## **NOTES PRÉLABLES AUX DEMANDES DE RENSEIGNEMENTS**

## **OBJET DE RENSEIGNEMENT : MODALITÉS DU SERVICE DE BASE – RÉSEAUX SOUTERRAINS**

**Objet : R-3964-2016 (Phase II) – Commentaires de l'APCHQ**

**FIGURE 3 :  
REPRÉSENTATION GRAPHIQUE DE LA PROPOSITION DE L'APCHQ POUR LA RÉGION DE MONTRÉAL**

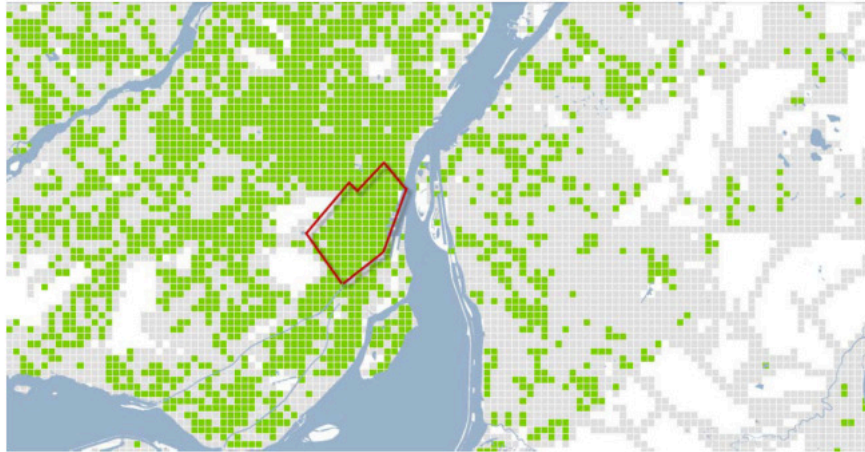
La compréhension de l'APCHQ est que la DEM qu'elle propose aurait un impact financier important dans le contexte du service de base pour des prolongements adjacents à des secteurs existants<sup>8</sup>. Le distributeur peut-il confirmer la compréhension de l'APCHQ ?
